Pilny komunikat dotyczący bezpieczeństwa stosowania produktu

StealthStation™ S7 Cranial wer. 3.1.4

Niedokładność oceny głębokości biopsji i nieprawidłowy komunikat „Distance to Target” (Odległość do celu)

Numer referencyjny Medtronic: FA1324

Rycina 1 Niedokładność komunikatu Distance to/past Target (Odległość do/obok celu) w Zadaniu nawigacji w zakładaniu zespolenia i resekcji guza

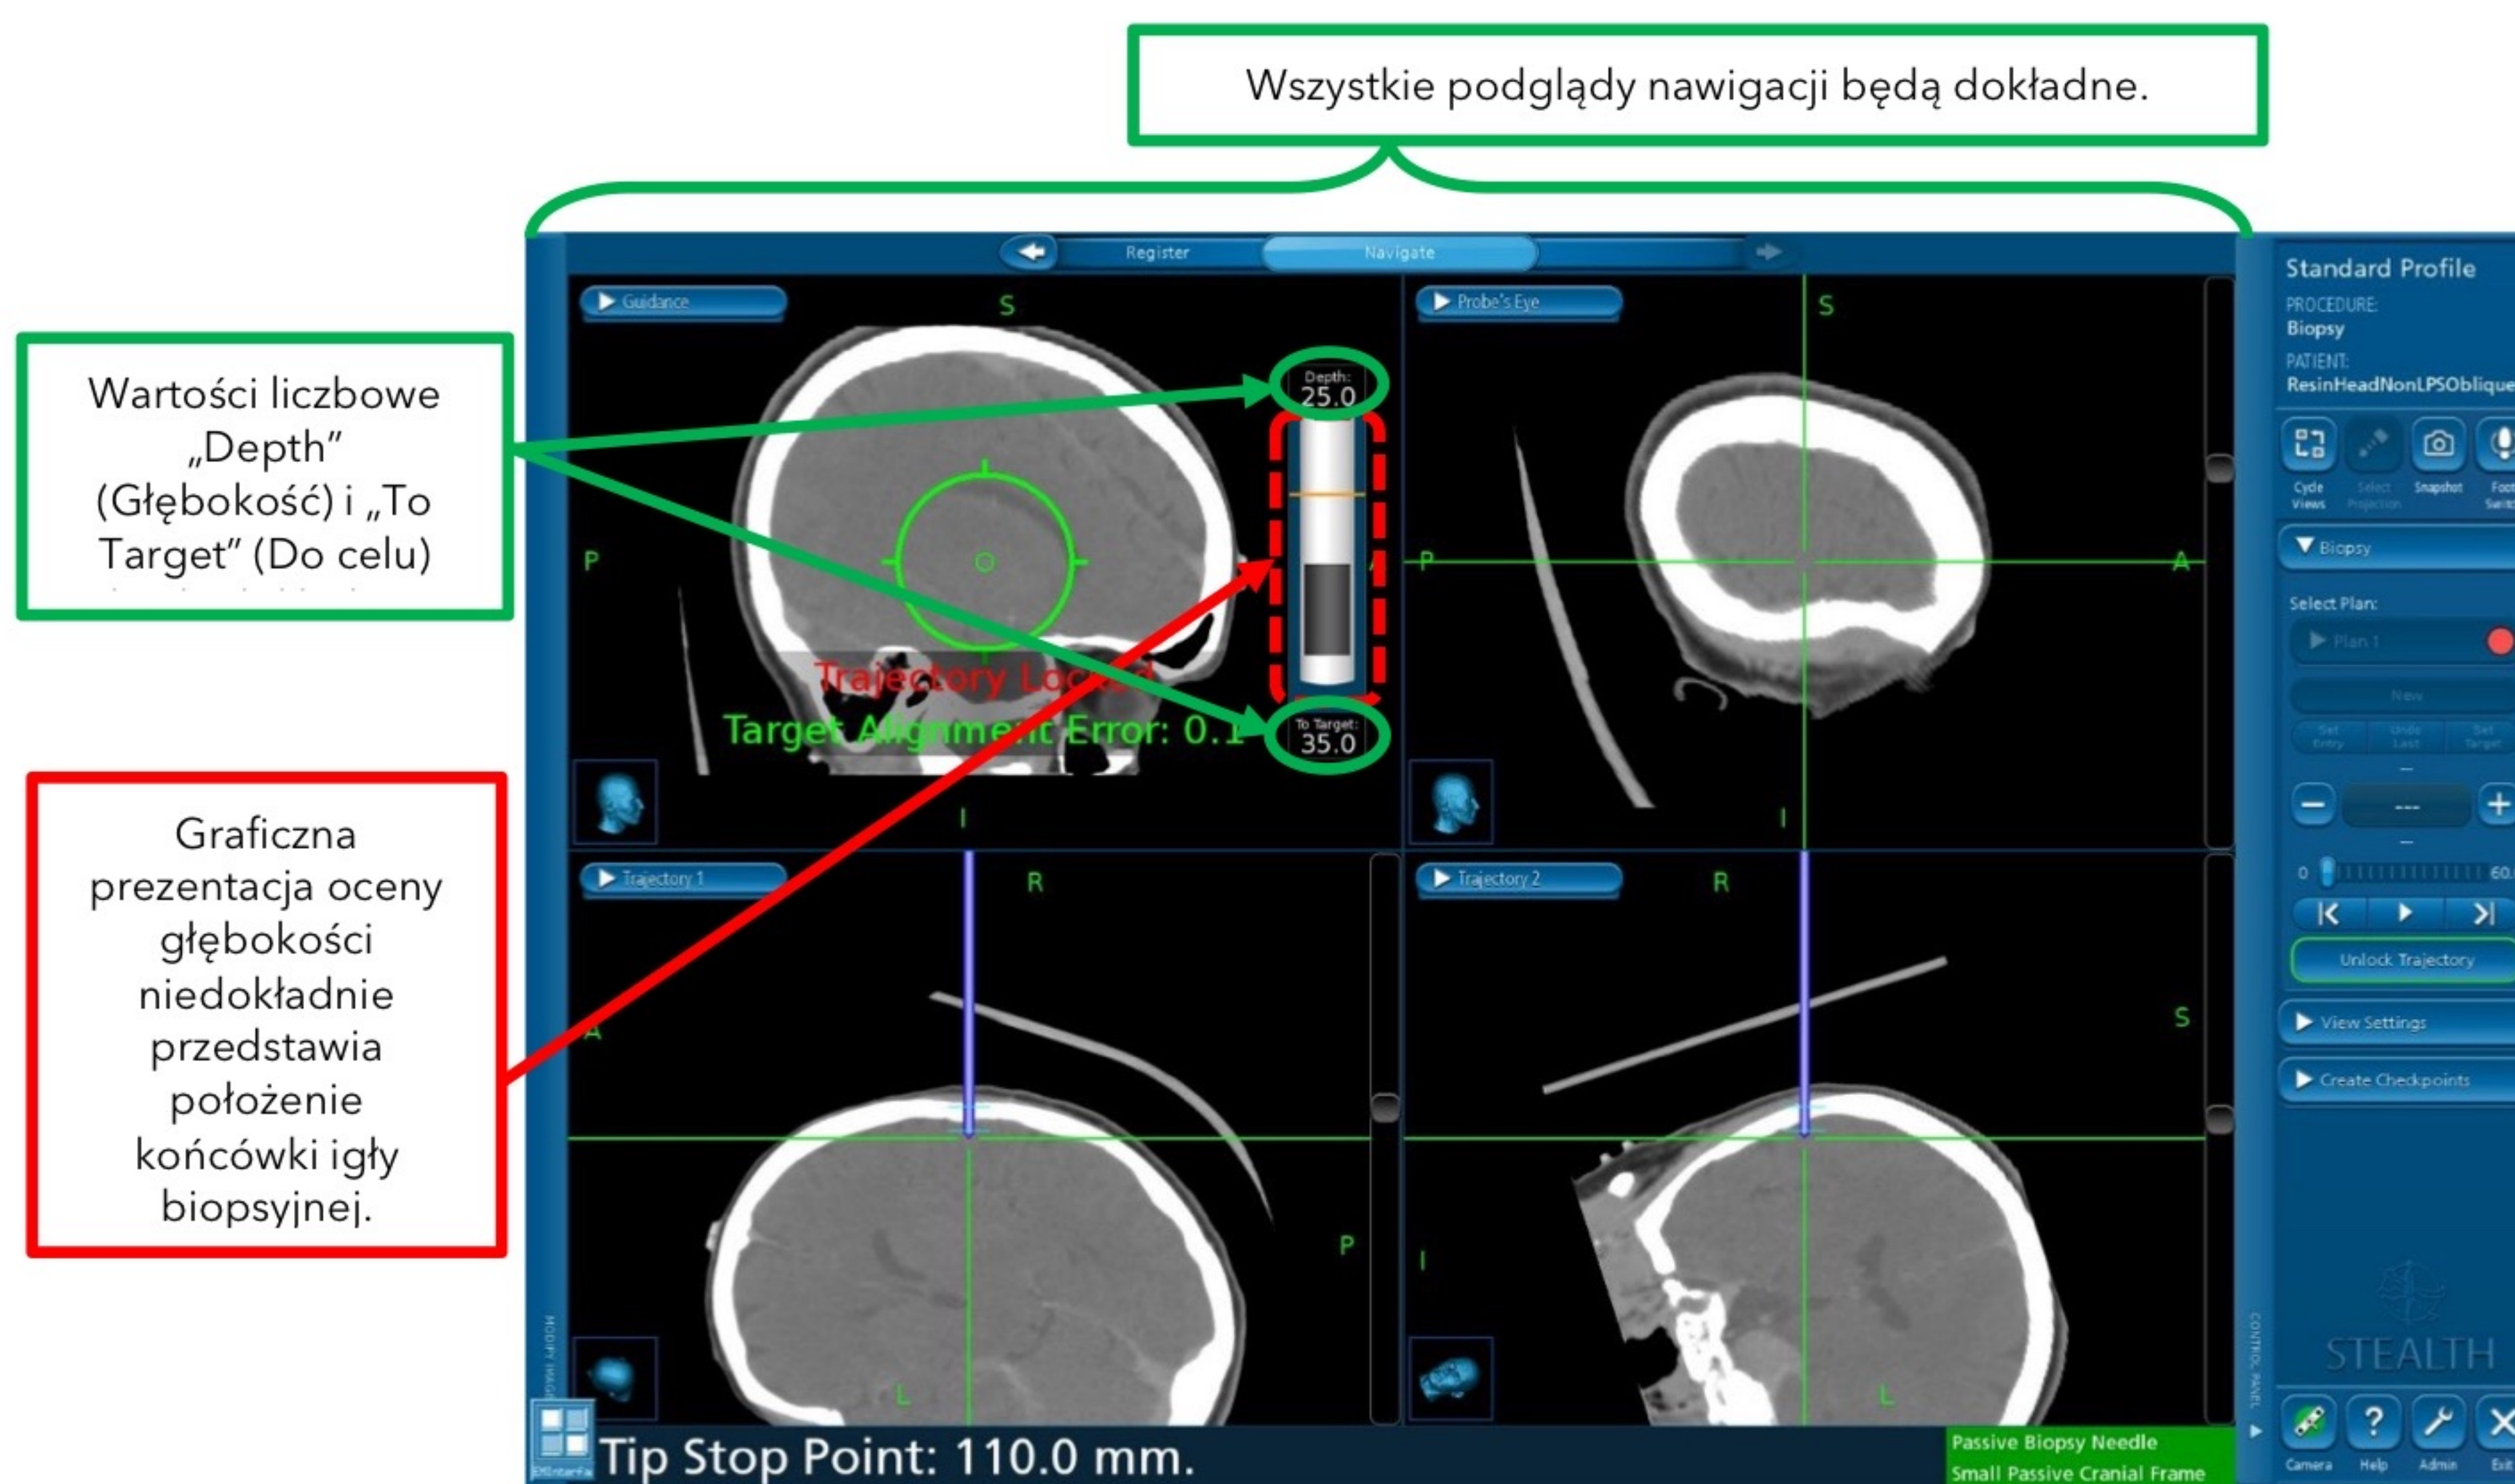
Firma Medtronic wykryła nieprawidłowość w trakcie własnych wewnętrznych testów, która ma wpływ na zabiegi resekcji guza, zakładania zespolenia (patrz Rycina 1) i Nexframe™ DBS (patrz Rycina 2) z użyciem komunikatu Distance to/past Target (Odległość do/obok celu). Ta nieprawidłowość nie ma wpływu na zabiegi biopsji czaszki. Przy zastosowaniu określonych ustawień może dojść do sytuacji, w której komunikat Distance to/past Target (Odległość do/obok celu) wyświetlany przez oprogramowanie nie będzie zsynchronizowany z pozostałymi informacjami dotyczącymi nawigacji dostępnymi na ekranie i będzie zawierał niedokładną wartość liczbową. Wszystkie pozostałe informacje wyświetlane na ekranie, w tym graficzna prezentacja oceny głębokości (zakładania zespolenia, resekcja guza) będą dokładne. Etapy wymagane do wystąpienia tej nieprawidłowości:

- Badanie w projekcjach nieosiowych (strzałkowych, wieńcowych) i niewielka podgrupa niestandardowych badań osiowych
- Utworzono plan chirurgiczny i musi on zostać użyty.
- Opcja Target Guidance (Naprowadzanie na cel) musi zostać wybrana w opcji podgląd naprowadzania.
- Projekcja końcówki musi zostać użyta.
- „Navigate Projection” (Nawigacja projekcji) musi zostać włączona.

Firma Medtronic zaleca, aby użytkownicy nie posługiwali się wartością Distance to/past Target (Odległość do/obok celu) (wyróżnioną kolorem czerwonym na Rycinie 1) w trakcie zabiegów resekcja guza, zakładanie zespolenia i Nexframe™ DBS ze względu na możliwość wystąpienia nieprawidłowości w oprogramowaniu. Nieprawidłowość ta nie dotyczy żadnych innych informacji nawigacyjnych, którymi można posługiwać się w celu wykonania pożądanego zabiegu. Zgodnie z instrukcją obsługi: „Ostrzeżenie: Podczas nawigacji należy często sprawdzać dokładność i czas reakcji systemu. Dotknij przyrządem nawigacyjnym wielu punktów kostnych struktur anatomicznych, aby upewnić się, że miejsca zidentyfikowane na obrazach odpowiadają miejscom dotykany na pacjencie. Jeśli dokładność pogorszy się, należy ponownie zarejestrować pacjenta.” i „Jeśli nawigacja oferowana przez system wydaje się niedokładna, a działania podjęte w celu zwiększenia precyzji nie dają rezultatu, należy zaprzestać używania systemu.”
